改善箇所説明図

ドアレバー（トリム内側図）

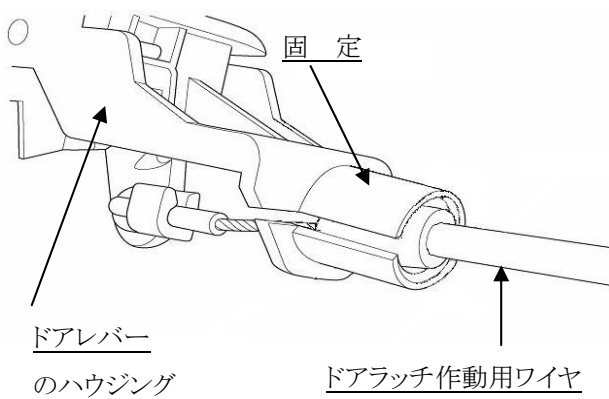
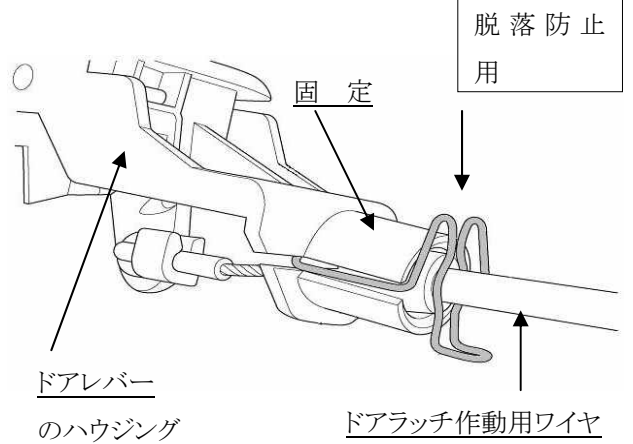
フロントドア内部にあるドアラッチ作動用ワイヤの固定具の構造が不適切なため、繰り返しのドアの開閉操作により、当該固定具からドアラッチ作動用ワイヤが外れることがある。そのため、その状態でドアを閉めると、ドアが開かなくなるおそれがある。

全車両、ドアラッチ作動用ワイヤの固定具に脱落防止用クリップを装着する。
